Modell - Model

*Challenge Stradale***VERTRAULICH
CONFIDENTIAL**Gruppe
AreaProgressiv Nr.
Progressive no.Datum
Date

2**1179****Kupplungsdrucklager****Bezug ET-Katalog: Tafel 24 CD Ersatzteile Juli 2003 - Challenge Stradale****ALTE TEILE:**

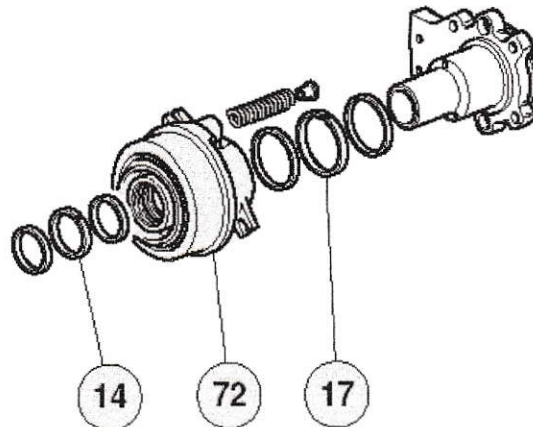
Bezeichnung: Die Dichtringe mit **Farbe orange** wurden durch neue mit **Farbe hellblau** ersetzt; gleichzeitig geändert wurde der Durchmesser der Dichtringsitze innerhalb des Drucklagers.

Motiv: Diese neuen **hellblauen** Dichtringe verfügen über eine bessere Zuverlässigkeit und sind resistenter gegen die Aggressivität des heißen Öls.

Einführung der Änderung: Ab Assembly Nr. **50911**.

Note: Die geänderten Dichtringe können nicht bei der alten Variante Drucklager verwendet werden.

Ref. ET-Nr.	Bezeichnung	Anz.
12 201024	Kupplungsdrucklager	1
14 170416	Ring	1
17 154507	Ring	1

Fig. 2

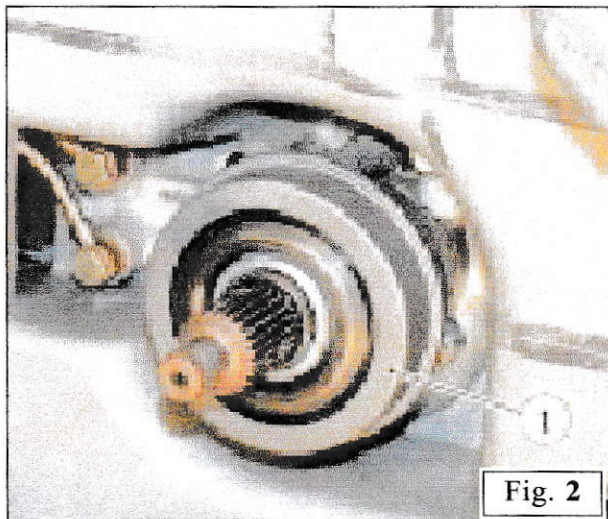
Note: wir möchten nochmals daran erinnern, dass bei Erneuerung des Kupplungsdrucklagers (Ref. 1 - Fig. 1) nicht grundsätzlich die Führungshülse (Rif. 2 - Fig. 1) auch ersetzt werden muss.

Diese Führungshülse unterliegt im Normalfall keinem Verschleiss; ein Defekt ist also dort eher unüblich.

Ersetzen Sie diese also nur dann, wenn sie einen eindeutiger Defekt aufweist.
